# 第2回 北海道新幹線倶知安駅周辺整備推進委員会 駅前広場レイアウトについて

令和3年6月22日

# 1. 駅前広場レイアウトの検討

## (1) 「第1回 北海道倶知安駅周辺整備委員会」における意見への対応

# 3. 駅前通りへの歩行空間を確保した駅前広場レイアウト改良案①

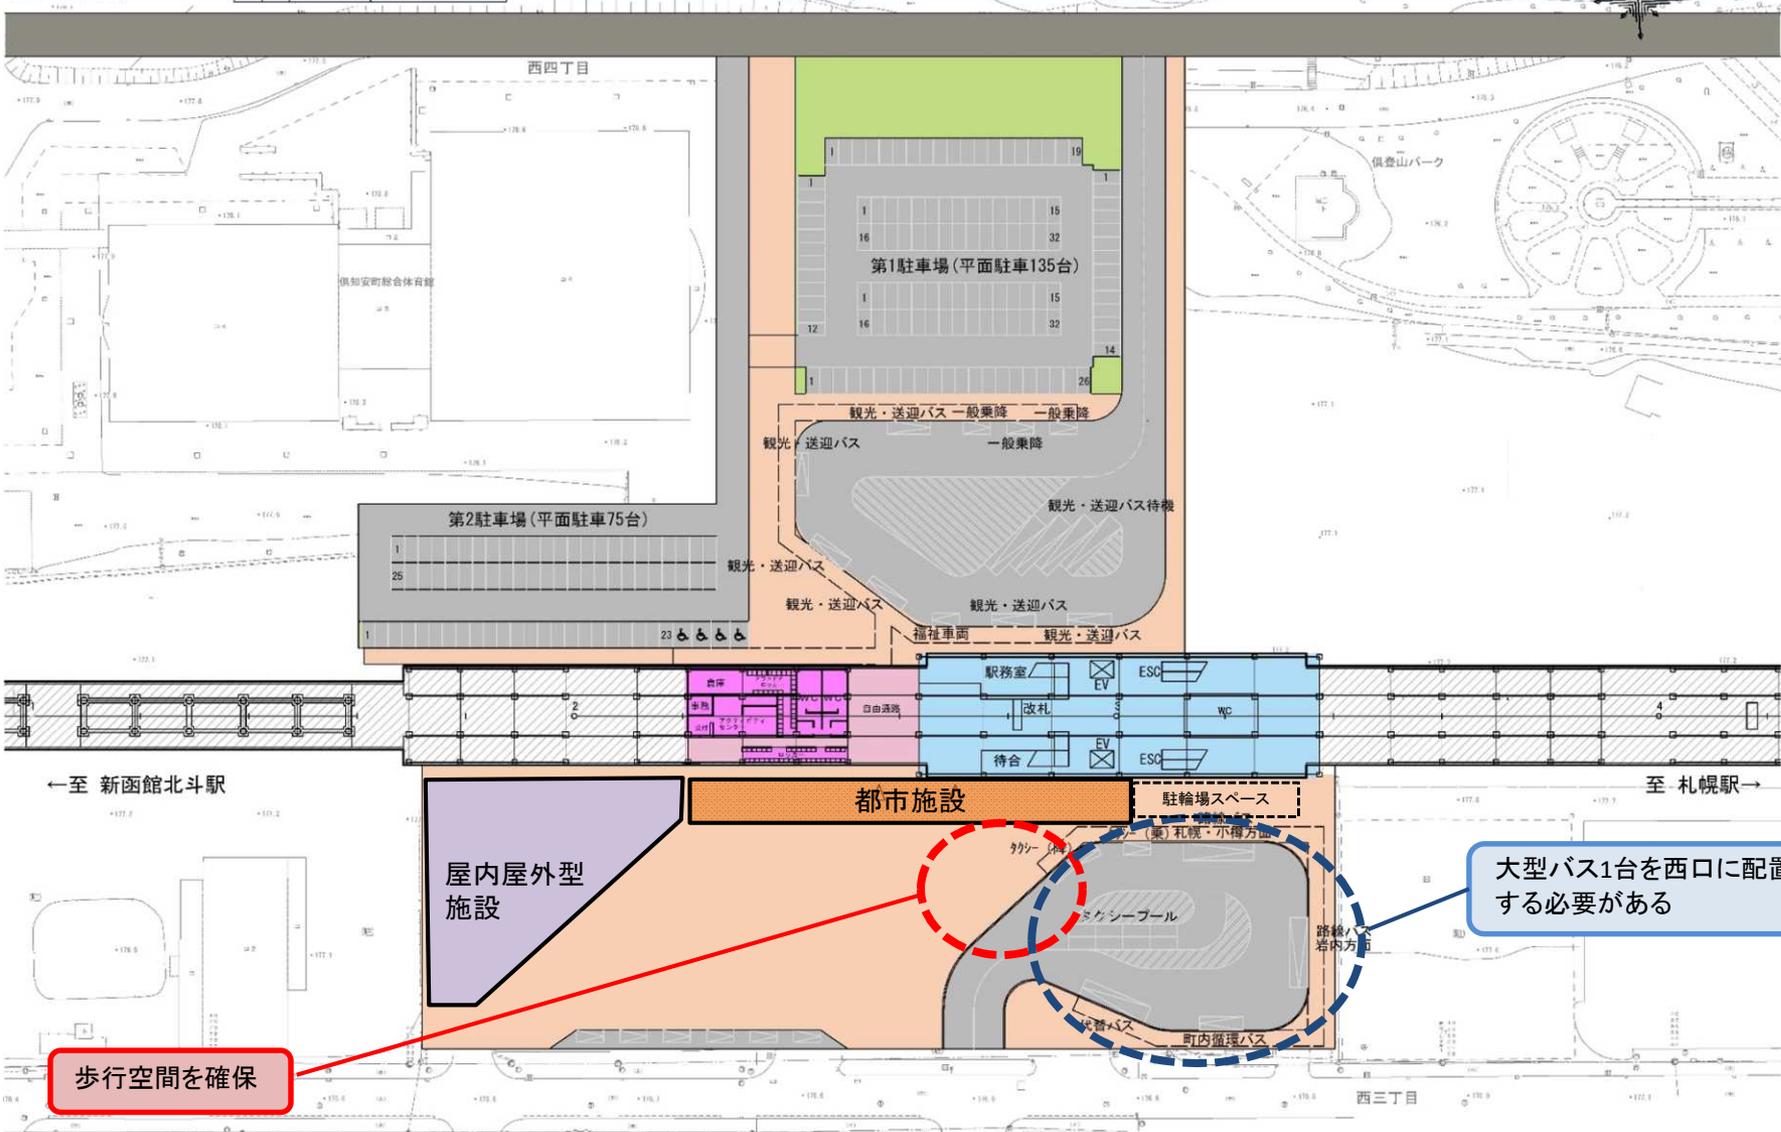
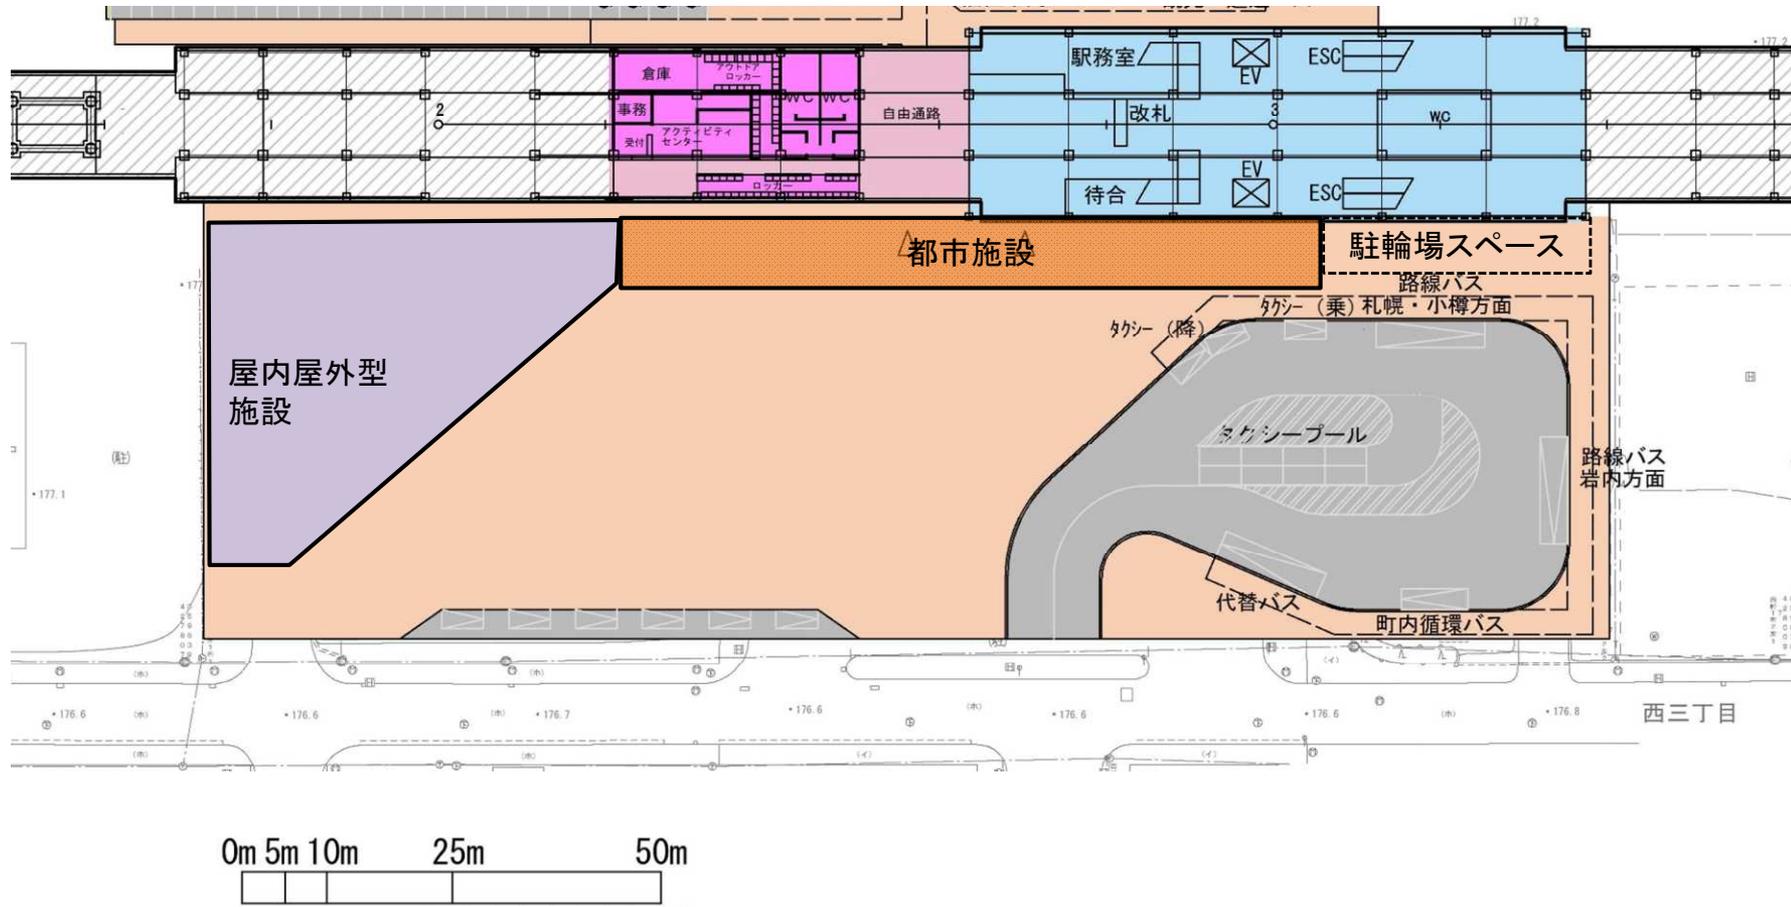
大型バス1台を西口に配置する必要がある

歩行空間を確保

# 3. 駅前通りへの歩行空間を確保した駅前広場レイアウト改良案②

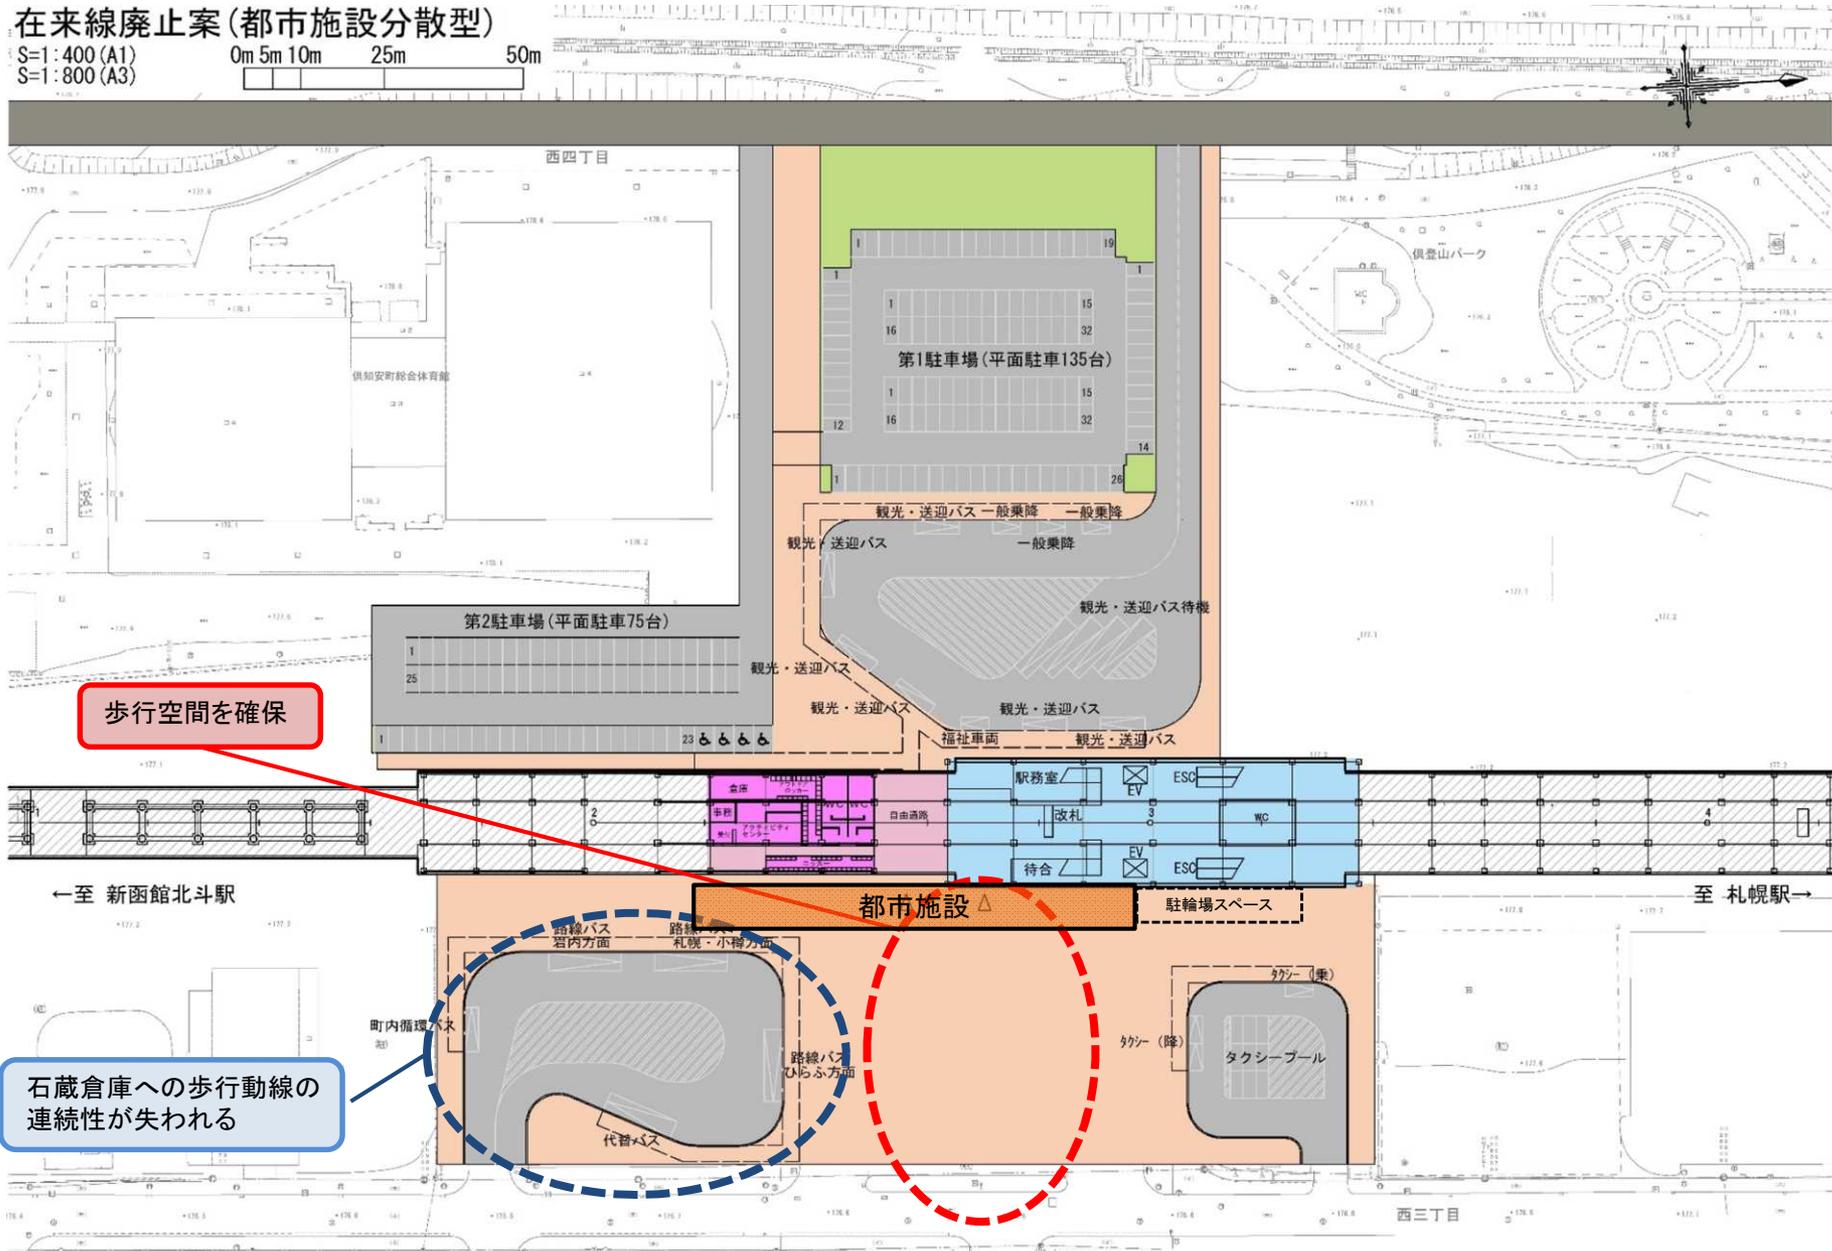
石蔵倉庫への歩行動線の連続性が失われる

歩行空間を確保

# 3. 駅前通りへの歩行空間を確保した駅前広場レイアウト改良案③

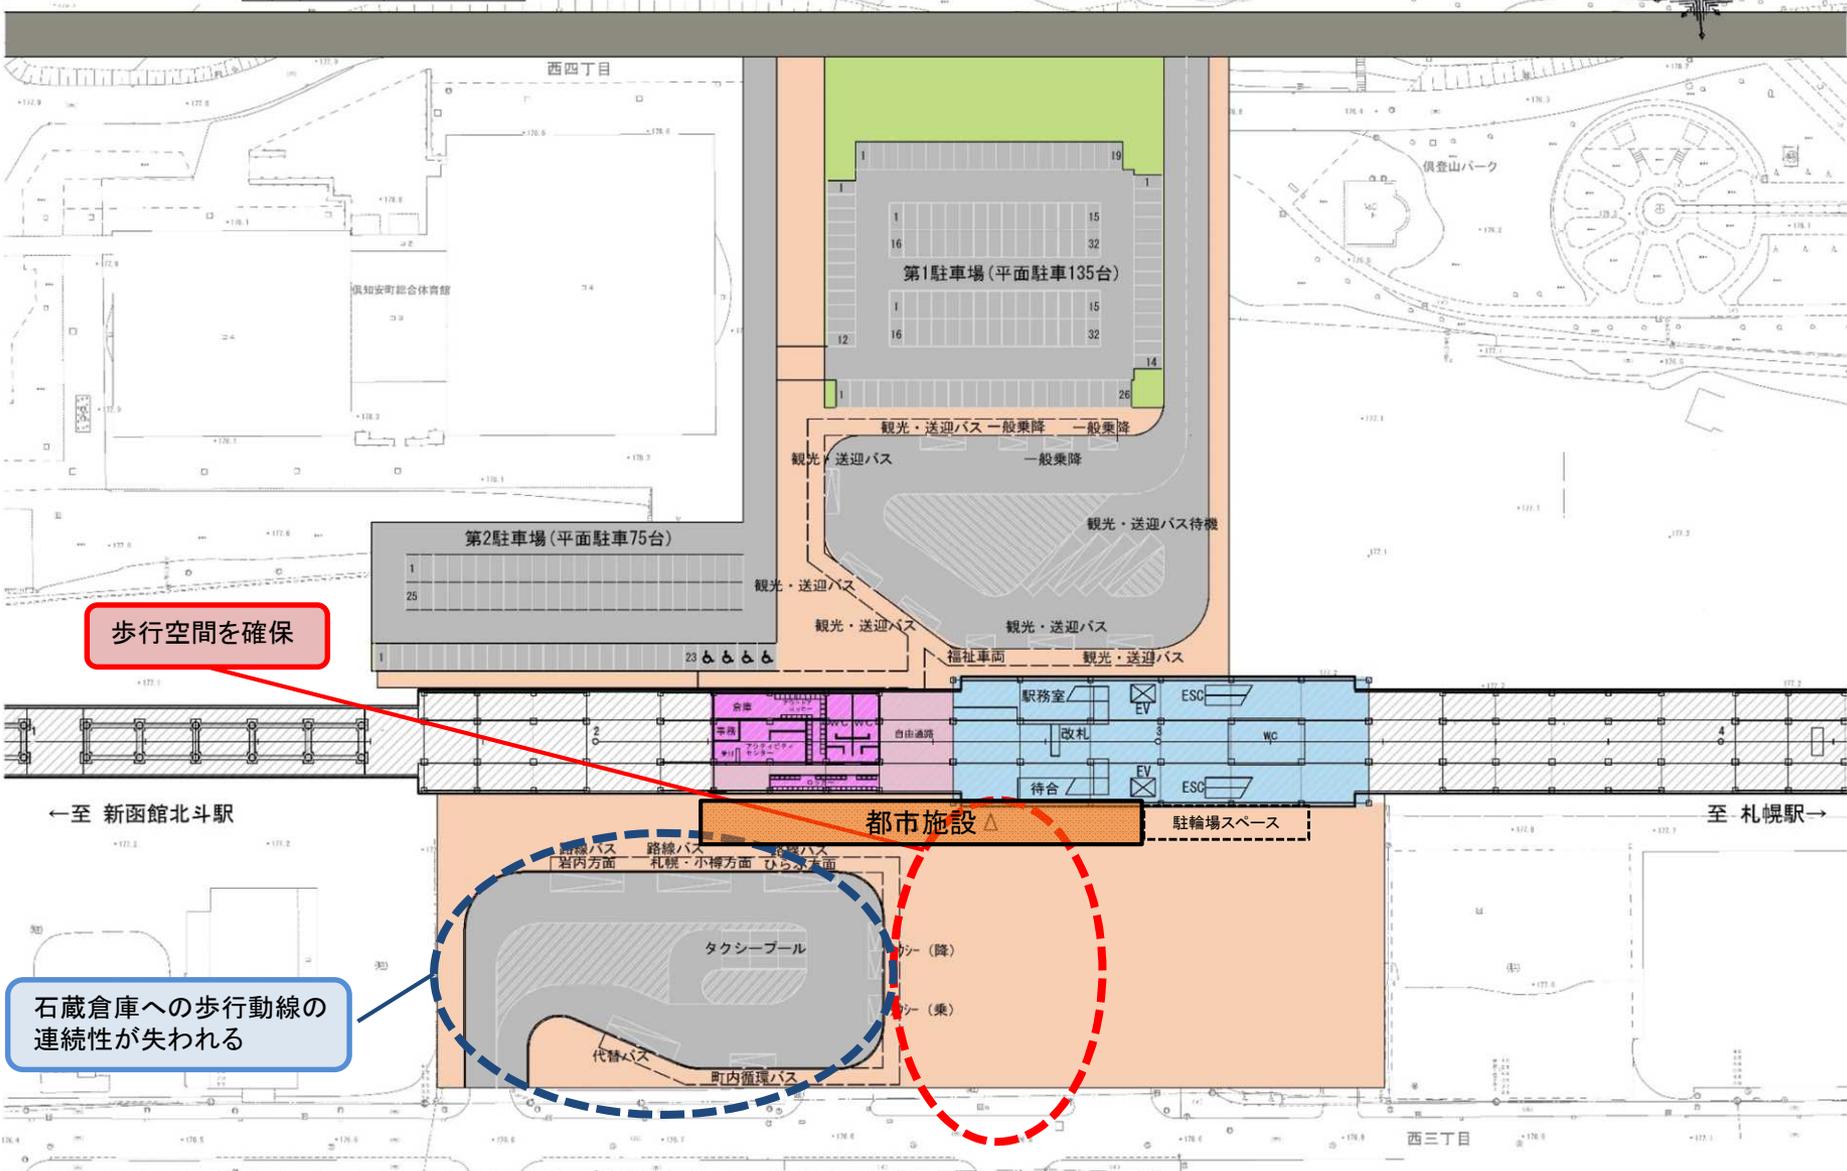
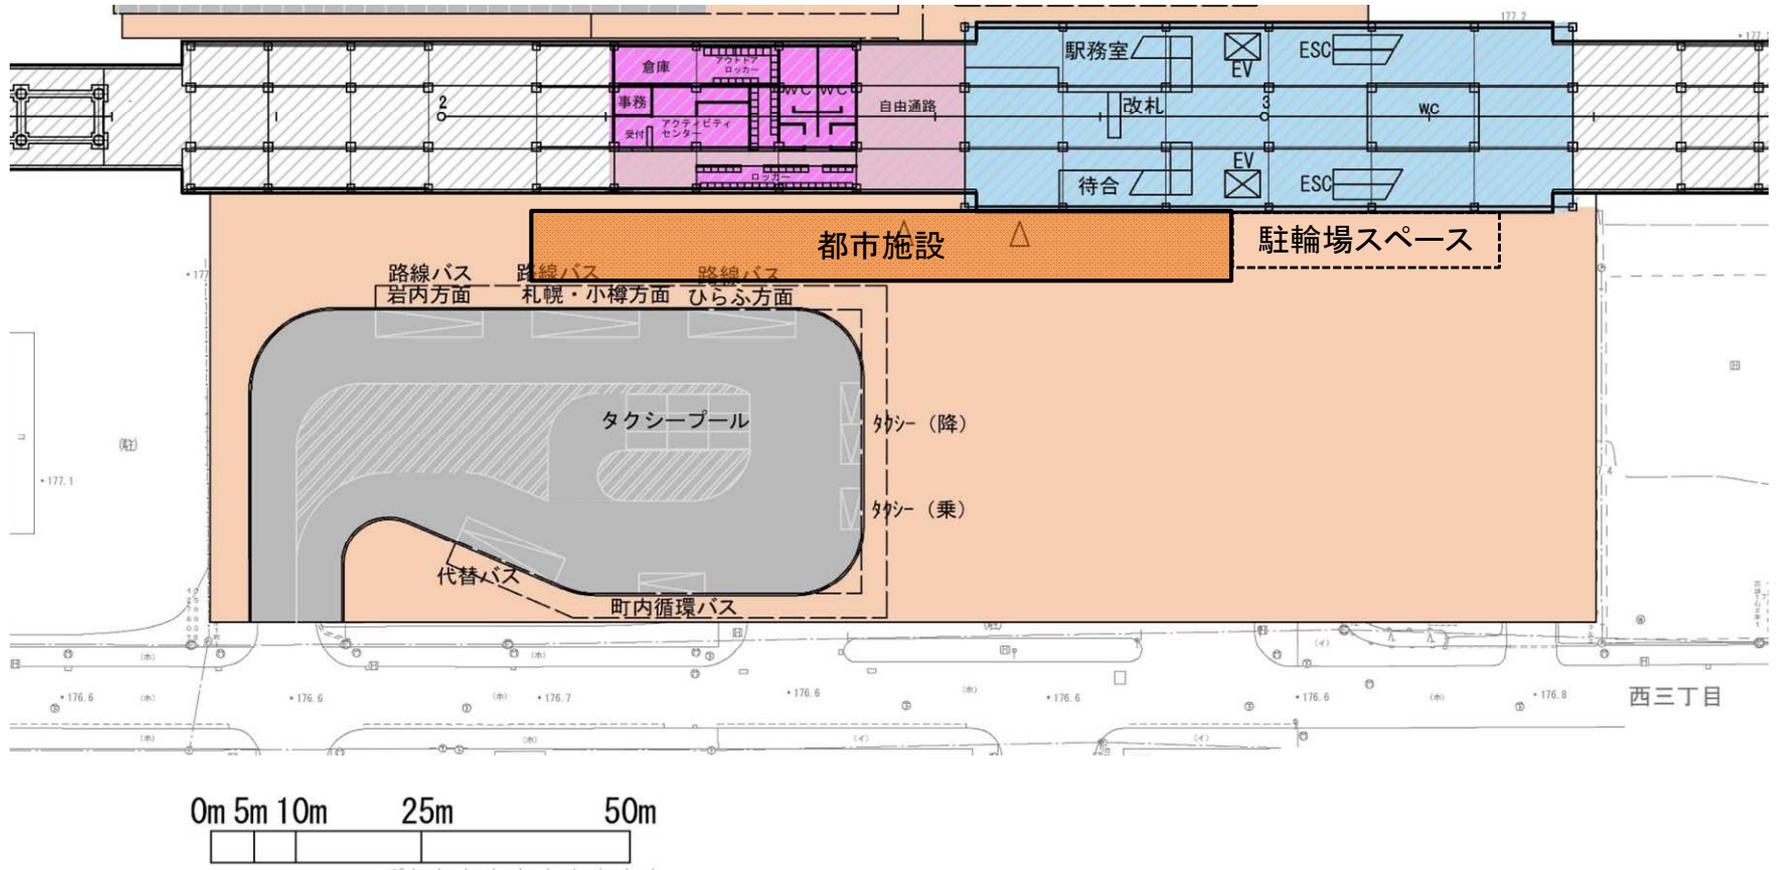
石蔵倉庫への歩行動線の連続性が失われる

歩行空間を確保
